電力広域的運営推進機関の送配電等業務指針の 変更の認可について

送配電等業務指針の変更認可について (回答)

送配電等業務指針変更認可申請書

電力広域的運営推進機関 送配電等業務指針 新旧対照表

給電指令の発受令に必要な事項の決定についてのルールの変更 電源 I' の広域的調達に伴う給電指令の発受令に必要な事項の変更 (変更)

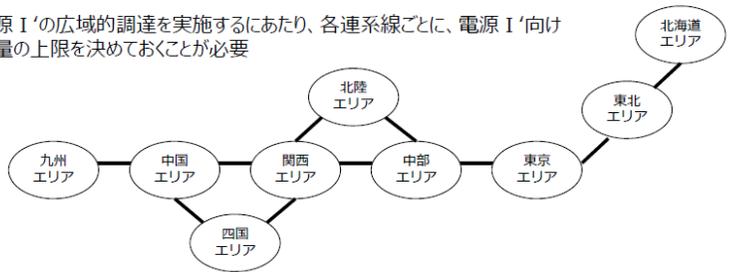
- 第38回制度設計専門会合において、「2020年度向け公募から電源 I' の広域的調達を行う。」と整理されたため、広域的調達により供給区域外の電源等と契約する場合、調達を行うTSO（以下「調達TSO」）、調整力供出事業者、調整力供出事業者が存する区域のTSO等関係者間にて給電申合書その他の協定書を締結できるよう、指針を変更する。

簡易指令システム等を用いる場合、システム上、調達TSOから調整力供出事業者に直接発動指令することもあるため、調達TSOが調整力供出事業者が存する区域のTSOを代行し、調整力供出事業者に対して直接発動指令できる旨、給電申合書その他の協定書に明記する。（調達TSOからの依頼により調整力供出事業者が存する区域のTSOが、調整力供出事業者に給電指令を行う形態とする）

第190条 一般送配電事業者及び給電指令を受令する者（以下「受令者」という。）は、あらかじめ給電指令の発受令に備え、協議の上、給電指令の内容、給電指令の対象とする電力設備の範囲、給電指令の発受令の体制その他給電指令の発受令のために必要な事項を定めた給電申合書その他の協定書を締結する。ただし、必要がある場合には、関係する一般送配電事業者も当事者に含めるものとする。

「電源 I' の広域的調達」の連系線運用方法と入札可能エリア

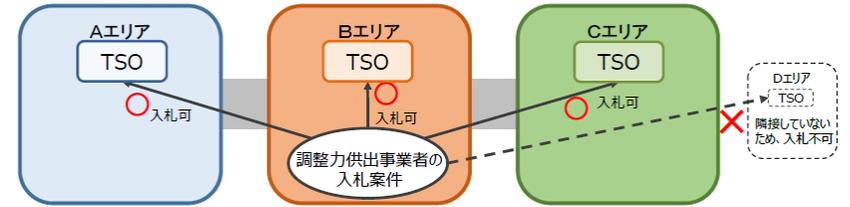
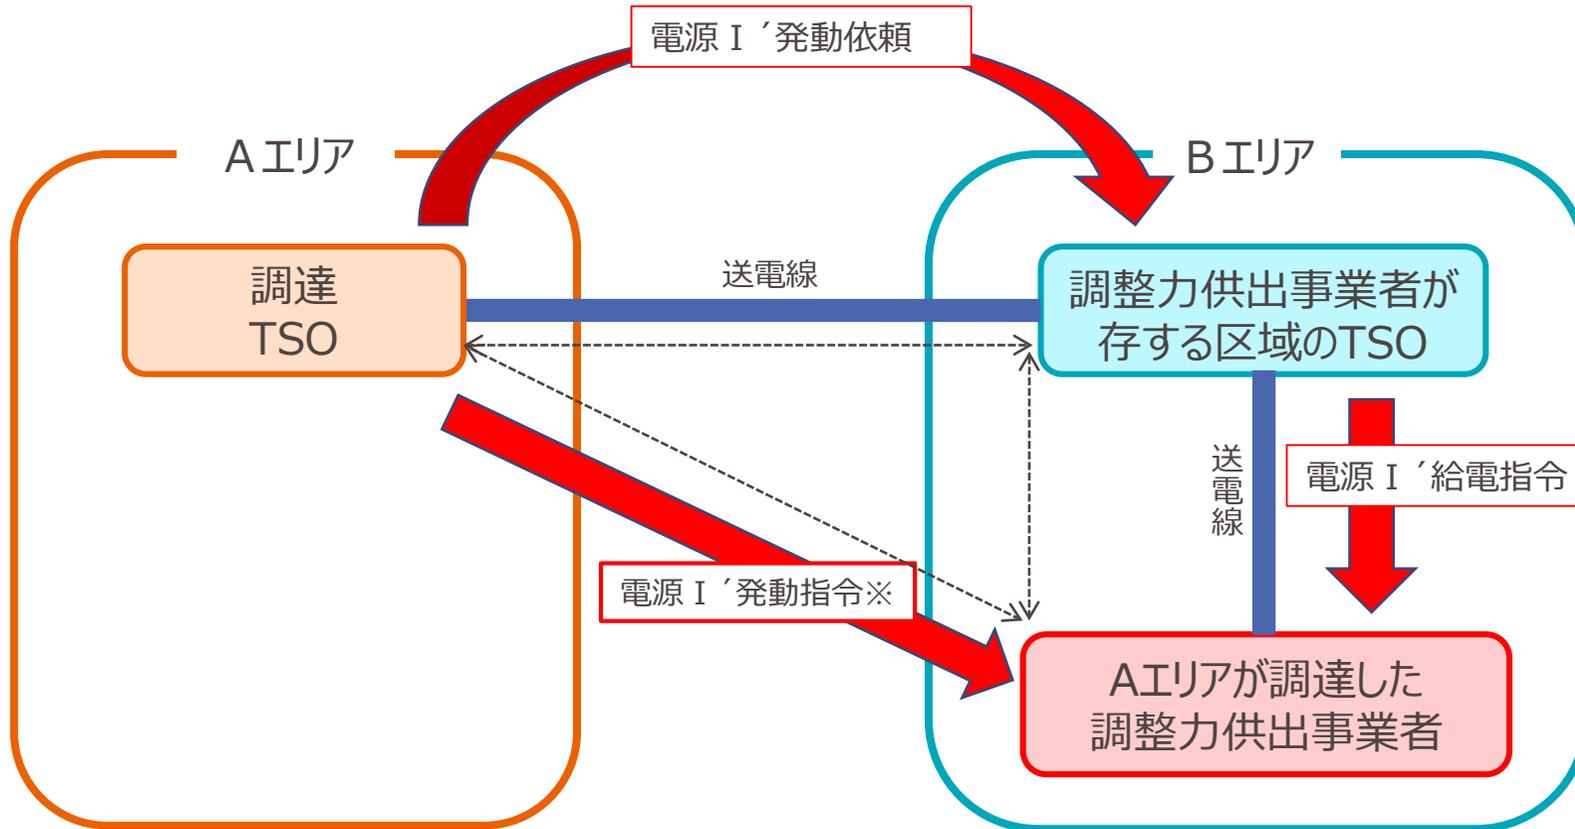
- エリア外からの電源 I' の調達にあたり、発動指令時の連系線の運用（P0変更）、ならびに調整力供出事業者への指令方法について、一般送配電事業者・広域機関共同で検討しました。
- その結果、数時間前（2～3時間程度前）までの発動判断であれば、既存のシステム等を活用して連系線を通じた運用が可能となる見通しを得ました。よって、数時間前に発動判断を行う電源 I' は広域的に調達が可能です。
- 「電源 I' の広域的調達」を行う場合、電源 I' を調達する一般送配電事業者の募集に、他エリアからの入札も行うことになります。
- 複数のエリアが同一の連系線を使った調達を行うと、連系線の使用順序などの課題がありますが、隣接エリアまでを対象とすれば使用順序などの課題はないと考えられます。このため、今回の公募では、電源 I' の募集を行っていないエリアも含め、隣接エリアからの募集であれば入札が可能と考えています。
